PROTOKÓŁ GKN.6630.113.2017

Przedmiot uzgodnienia: Chrzanów

Temat: Sieć kanalizacji sanitarnej + przyłącza

Dotyczy: Realizacji umowy nr IGPM.272.1.2016 na : „Opracowanie dokumentacji projektowej na budowę sieci kanalizacji sanitarnej w miejscowości Chrzanów”.

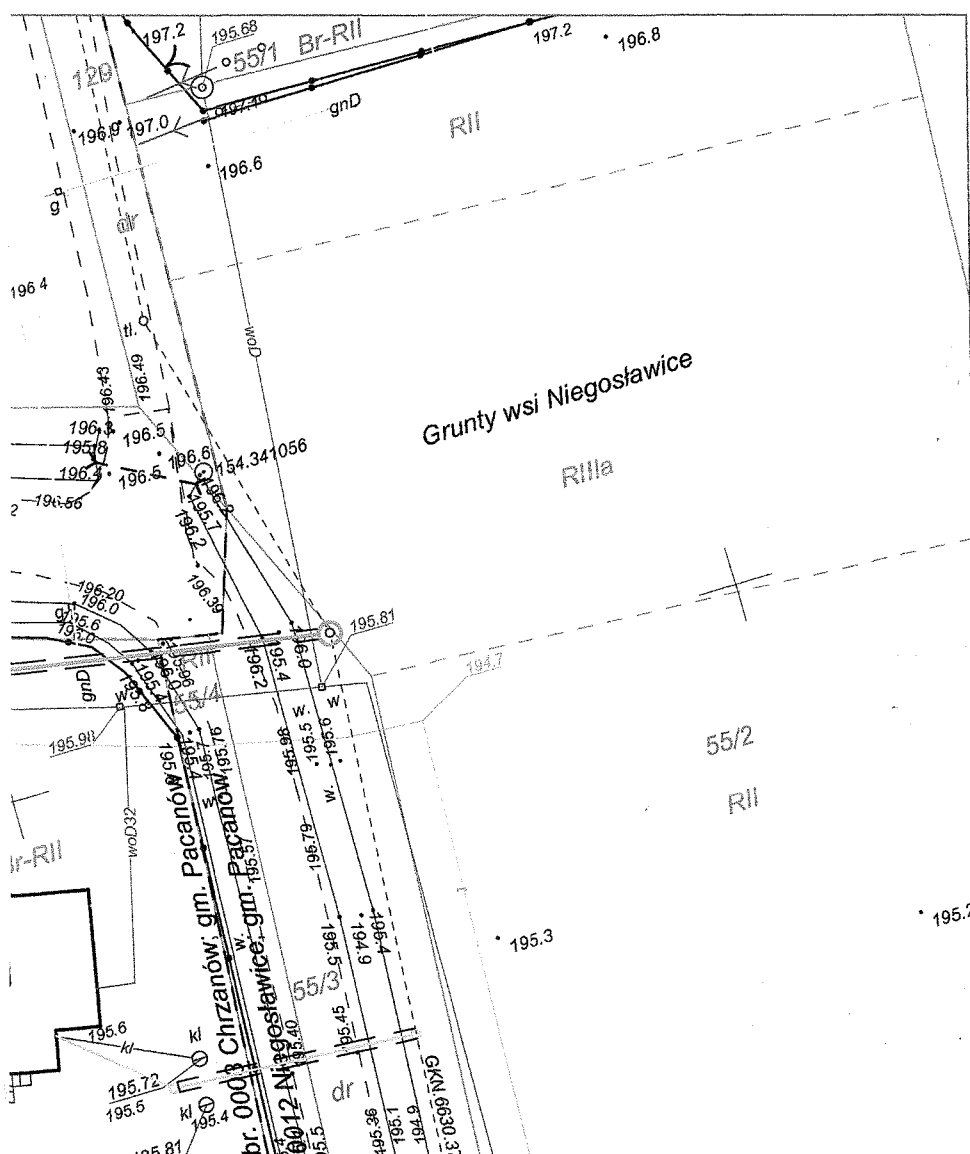
Ad 5. Dopuszcza się na skrajce wentylacji z grzewczej /Rys Nr 2 oraz przeprojektować kolektory przyłącze kanalizacyjne z istniejącym punktem gazowym na bud. Nr. 18/Rys 3)

1. Dz. 207, 208, 209 – trasa kanalizacji wzdłuż linii nN ok. 1m.
2. Dz. 237, 238 – trasa przy istniejącej linii SN.
3. Dz. 216, 217 – trasa przy słupie nN, ok. 1m.
4. Dz. 242(CHYBA) – j.w.
5. Dz. 221, 222/1, 222/2, 223 – uwagi jak pkt. 1.
6. Dz. 226, 227, – j.w.
7. Dz. 251/3, 251/4 – zachować ostrożność przy pracach wzdłuż kabla nN, zabudować rurę ochronną na skrzyżowaniu.

Ad 5. Uwzględniono uwagi z dnia 5.12.2017.

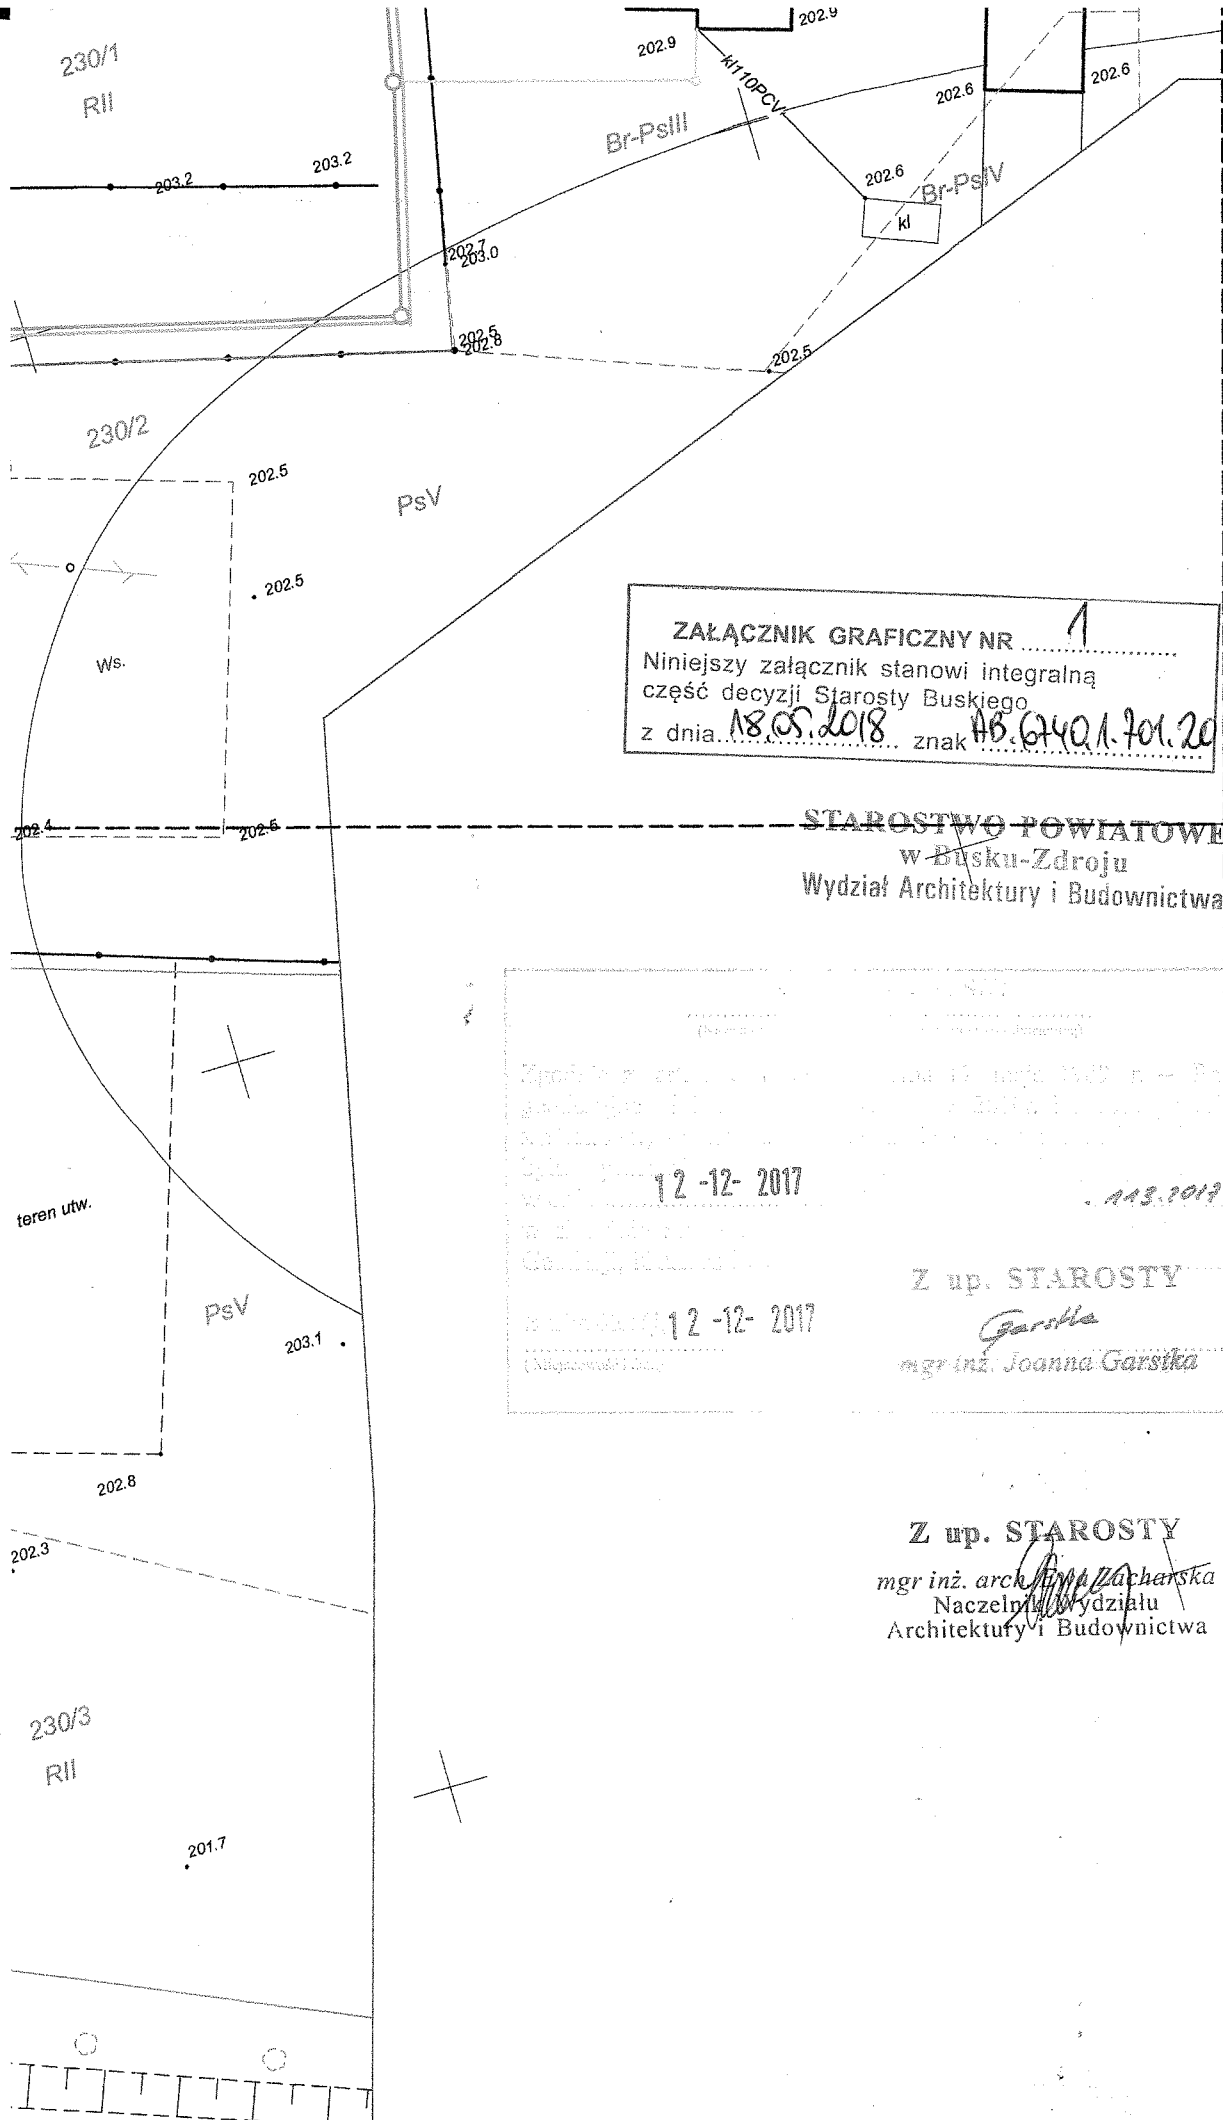
1. Dz. 179 - trasa przy słupie nN, ok. 1m.
2. Dz. 181, 183, 185, 186 - trasa kanalizacji wzdłuż linii nN ok. 1m.
